CONSULTAS FORMULADAS POR LOS INTERESADOS EN RELACIÓN CON LA LICITACIÓN DEL contrato de obras denominado "FASE II ANILLO INSULAR DE TELECOMUNICACIONES DE TENERIFE, términos municipales de San Cristóbal de La Laguna, Tacoronte, El Sauzal, La Matanza, La Victoria, Santa Úrsula, La Orotava, El Puerto de la Cruz, Los Realejos, San Juan de la Rambla, La Guancha, Garachico, El Tanque y Santiago del Teide" (C-759).

A continuación, se dará respuesta a las cuestiones planteadas por los licitadores en relación con el procedimiento de referencia.

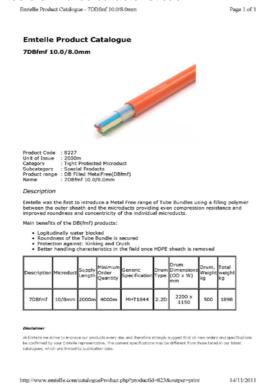
Nos dirigimos a Uds, con el fin de poder confirmar la vialidad de instalar como "similar" la solución del fabricante DURELINE que dispone de uno similar cuya fichas técnicas adjunto (Multiduct Bundle DB 7x10/8 de doble capa). Este multiducto, sería un 7x12/8, ya que para ir directamente enterrado, los microductos deben ser de mayor sección que en el caso de ir dentro de un tubo principal, donde la compresión la soporta este tubo principal. Pero ambos casos tienen un interior de 8 mm, y no llevaría ese relleno que se menciona en pliego de "material de alta resistencia térmica", porque el fabricante opina que no supone una ventaja, sino al contrario; térmicamente cuando un tubo está enterrado, su temperatura es bastante estable en el tiempo. Por otra parte, al llevar ese relleno, lo que sucede es que hay menos libertad de movimiento de los microductos, cuando están sometidos a esfuerzos de flexión (vg curvas) lo que les provoca mayor ovalidad y por ende, reducción de su sección eficaz. En cualquier caso si lo que se quiere es evitar que entre suciedad entre los microductos y el ducto principal, cosa que solo ocurriría cuando los tubos están en punta, en arquetas o cámaras, y en ese caso y según

recomendación del fabricante nosotros incluiríamos según catalogo de accesorios unos elementos de cierre y sellado que cumplen mejor esa función (rubber sealing plug).

En el caso de ser posible ofertar estos multiductos, pediríamos que nos confirmaran la viabilidad de incluir en nuestra oferta el torpedo de empalme similar al de EMTELLE y fabricado por DURELINE que adjuntamos fichero (Incline hermetic enclosure).

Se han realizado pruebas y estudios previos que recomiendan la utilización de un ducto con las características especificadas en el PPTP del Proyecto Fase II de Anillo Insular de Telecomunicaciones de Tenerife.

El ducto que se utilizará será el definido en el PPTP del Proyecto constructivo compuesto por un sistema formado por <u>7 microductos de Polietileno de 10/8 mm de diámetro exterior/interior</u>, marca EMTELLE tipo CP884 o similar. Los microductos tendrán una superficie interna estriada para facilitar el soplado. El sistema estará <u>recubierto por una cubierta protectora de Polietileno de alta dureza y con alta resistencia al aplastamiento</u>. Los espacios libres que queden entre la cubierta protectora y los microductos, así como entre los microductos, <u>estará relleno por material con alta resistencia térmica</u> que evite la curvatura de los microductos frente al estrés térmico. El sistema estará diseñado para enterrarlo directamente en zanja, con la preparación del terreno adecuada.

Por todo lo comentado anteriormente, concluimos que no es viable instalar la solución de multiducto 7*12/8 sin relleno de material de alta resistencia térmica. Debido principalmente a que no coincide con el ducto definido en el Pliego de Prescripciones Técnicas Particulares del Proyecto Fase II de Anillo Insular de Telecomunicaciones de Tenerife ampliamente testado y estudiado.
